**Verslag huishoudelijke elektrische installatie op laagspanning en zeer lage spanning****Algemeen:**

Referentie: 006-20260506-04	Datum controle: 06/05/2026
Keurder: 006

Eigenaar: Onbekend	EAN-code: 1449206002942338
Adres installatie: Veeledorp 28, 2431 - Varendonk	Nummer teller(s): 1sag1100884321
	Distributienetbeheerder installatie: Fluvius
Datum uitvoering installatie:	<input type="checkbox"/> Vóór 01/10/1981 <input checked="" type="checkbox"/> Tussen 01/10/1981 en 01/06/2020 <input type="checkbox"/> Vanaf 01/06/2020
Type:	<input checked="" type="checkbox"/> Wooneenheid <input type="checkbox"/> Niet-huishoudelijk <input type="checkbox"/> PV <input type="checkbox"/> Batterij <input type="checkbox"/> Laadpaal

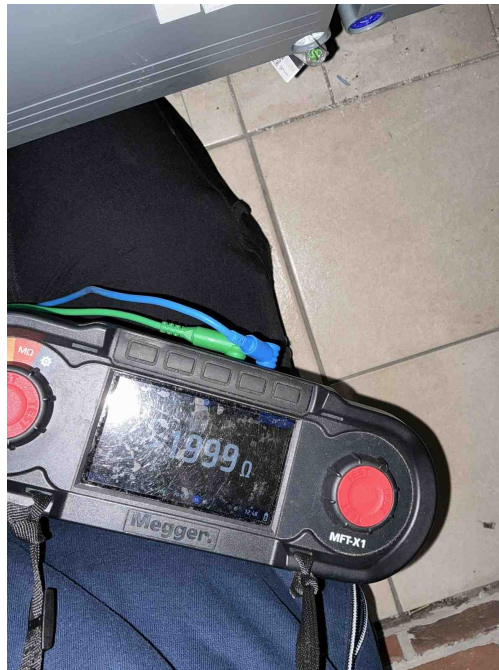
Inbreuk(en):

A05 - De waarde van de spreidingsweerstand van de aardverbinding is te hoog (Boek 1: 5.4.2).

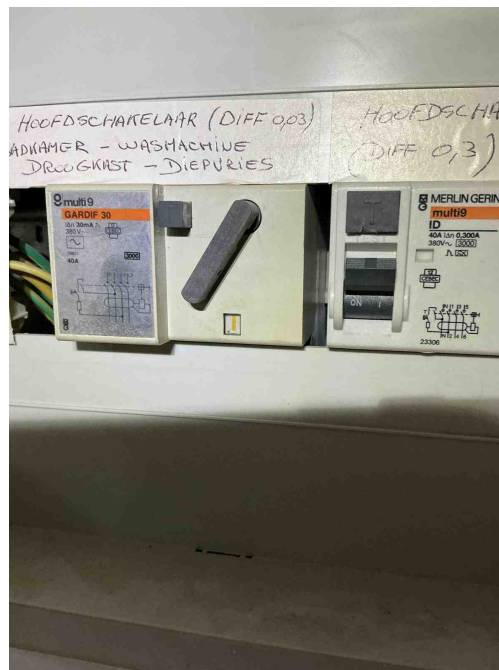
Inbreuk(en):

B06 - Het elektrisch verdeelbord heeft niet de minimale beschermingsgraad IPXX-B in een gewone ruimte (Boek 1: 4.2.2.3).
Opmerking: Bord1

B17 - De voedingsspanning is niet op elk bord vermeld (Boek 1: 3.1.3.3).

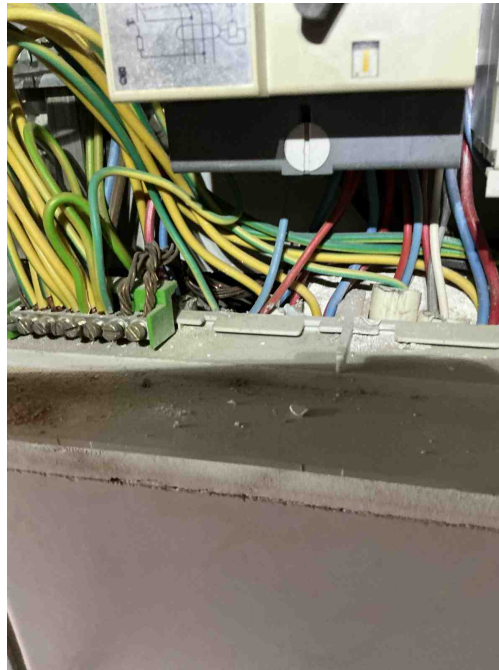
Inbreuk(en):

D24 - De differentieelstroombeschermingsinrichtingen die worden geplaatst in huishoudelijke installaties dienen tenminste van het type A te zijn (Boek 1: 5.3.5.3).

Opmerking: Bijkomende Diff

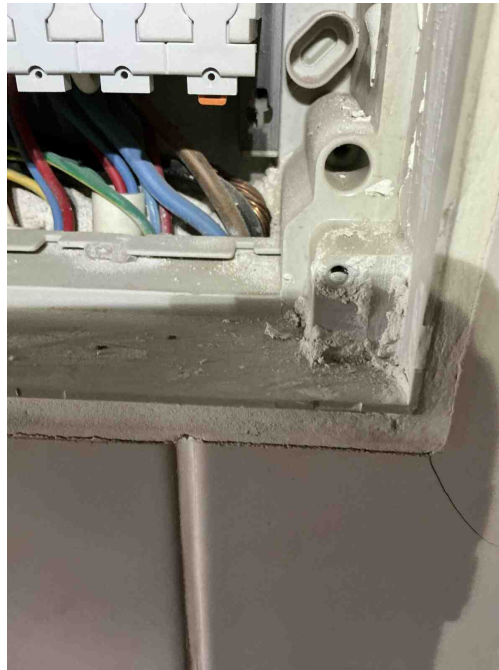
Inbreuk(en):

A09 - De isolatie van de aardgeleider en/of beschermingsgeleider is niet gekenmerkt door de geel / groene kleurencombinatie (Boek 1: 5.4.3.3).
Opmerking: Kabelmantel

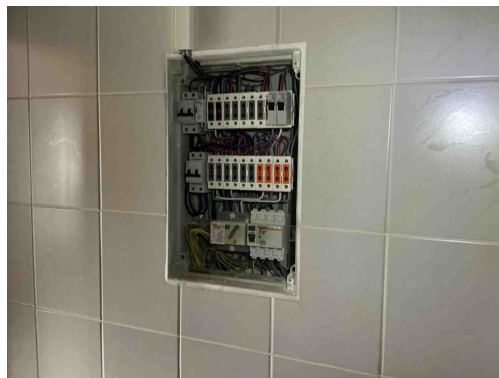
Inbreuk(en):

B34 - Het kabeltype van de meterbord verbinding aan de oorsprong van de installatie beantwoordt niet aan de minimale vereisten vastgelegd door de distributienet beheerder. (Boek1: 1.5 + SYNERGRID C1/107)

Opmerking: Kabelmantel gebruikt
